Wielobranżowy projekt budowlany i wykonawczy opracowany w okresie 2008-2010 przez pracowni Portal - pp sp. z ograniczoną odpowiedzialnością. Zmiany w zakresie opisanym na rysunkach I w op wprowadzone w lutym 2013

KOMPLEKS ZABUDOWY USŁUGOWEJ NA POTRZEBY
SZCZECIŃSKIEGO PARKU NAUKOWO-
TECHNOLOGICZNEGO PRZY UL. NIEMIERZYŃSKIEJ
W SZCZECINIE

RZUT III PIĘTRA - zmiany

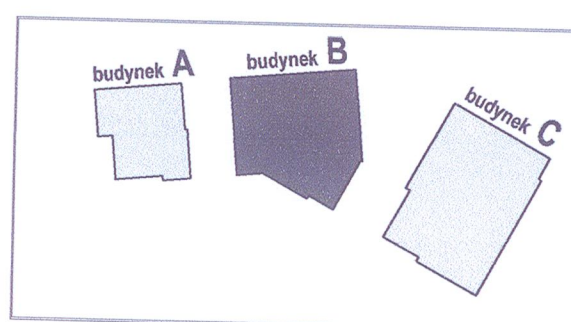
☐ -zakres zmian wprowadzonych po konsultacjach z rzeczoznawcami ds. proż.

- Podniesienie części szczerb (oznaczonych na rysunku odpowiednim szrafem) do poziomu stopu nad sufity podwieszany) - ślasy E130
- Wprowadzenie drzewł w ścianach kończących się nad suficie podwieszany; drzewł D38 o wym. w świetle 200 cm; pełne, płaskie, w kolorze białym, skrzydło z ramiaków z płyty MDF lub z drewna gładkiego, płyty izolacyjnej (gdy wypełnienia) oraz płyty MDF pokrywającej całość skrzydła; drzewł przylgowe (uszczelnienie) w przylgę i w oszczędności, wyposażone w zamek, zawiasy, klamka i rozeta na zamku w kolorze chrom; oszczędności regulowane, białe

-zakres zmian
zleconych
przez Inwestora
02.2013
